柏崎刈羽原子力発電所6、7号機 原子炉設置変更許可申請の概要

東京電力ホールディングス株式会社

原子炉設置変更許可申請の概要（1 / 4）

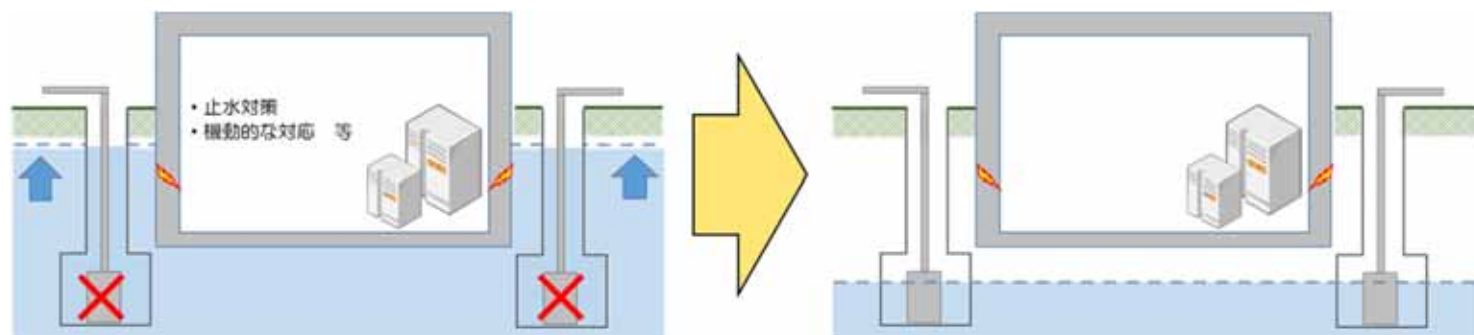
また、詳細設計の進捗に伴い、サブドレンポンプを強化（Ss機能維持，非常用電源から給電）し、地震後においても、サブドレンポンプにより地下水の水位上昇を抑制することで、建屋地下部のひび割れからの浸水を確実に防止する設計に変更したため、本変更申請にあわせて添付書類に反映する。

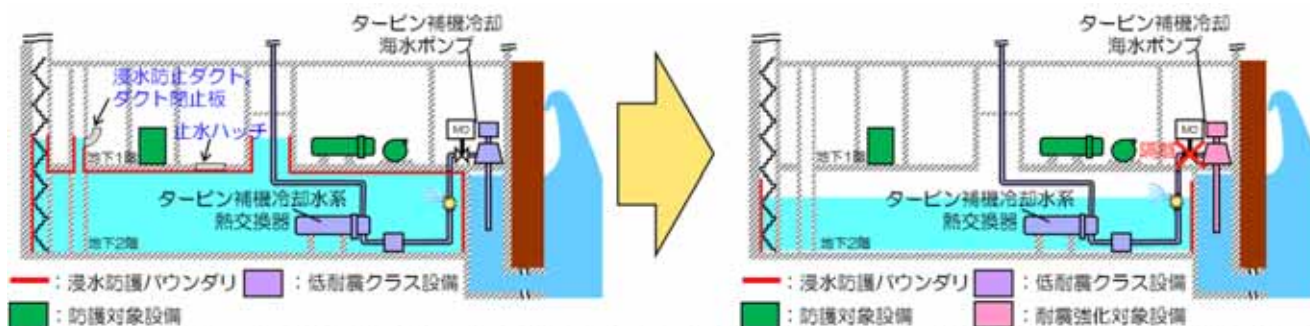
設置許可基準規則の改正に伴い、地震時の燃料被覆管の閉じ込め機能についての要求が明確化されたことから、地震時の燃料被覆管の閉じ込め機能維持に係る設計方針を追加する。

運転時に生じる荷重と基準地震動による地震力を組み合わせた荷重条件でも、炉心内の燃料被覆材の強度に十分な余裕を有し、放射性物質の閉じ込め機能に影響を及ぼさない設計とする事を明記する。（燃料被覆管応力及び累積疲労サイクル評価を詳細設計で実施）

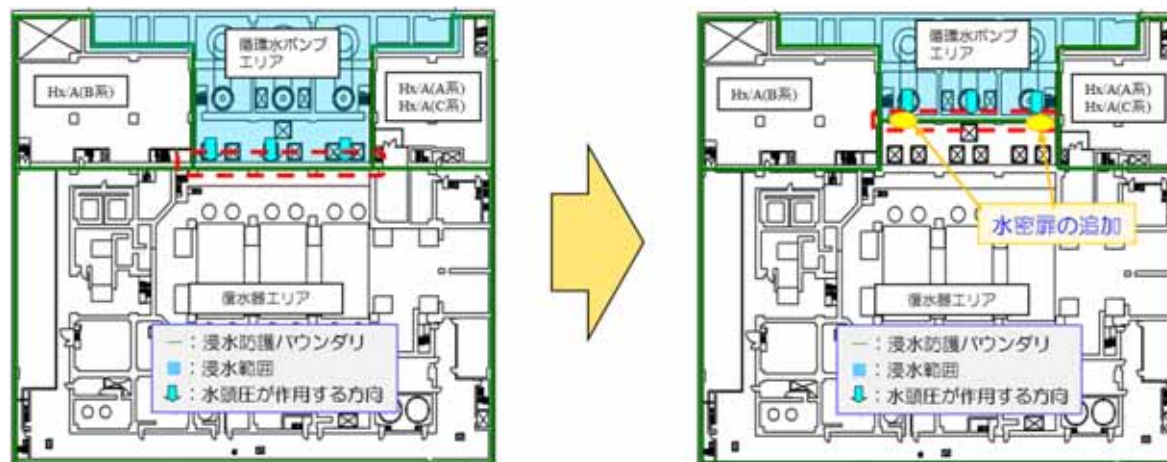
▶ タービン補機冷却海水系の隔離インターロックの設置に伴う浸水防止設備の一部取り下げ

タービン建屋海水熱交換器エリアにおける地震時の溢水（津波の流入含む）について、タービン補機冷却海水系を海洋から隔離するインターロックを新たに設置し、建屋への津波の継続的な流入を防止することで、浸水量の低減を図る。当該インターロックの設置に伴い、浸水防止設備の一部が不要となる。

▶ 津波に対する止水対策範囲の変更に伴う浸水防止設備の個数変更

津波に対する止水対策範囲（以下「浸水防護バウンダリ」という。）について、詳細な設計検討結果を踏まえ、より合理的で確実な浸水防護バウンダリに変更する。本変更に伴い、浸水防止設備である水密扉の個数が変更となる。
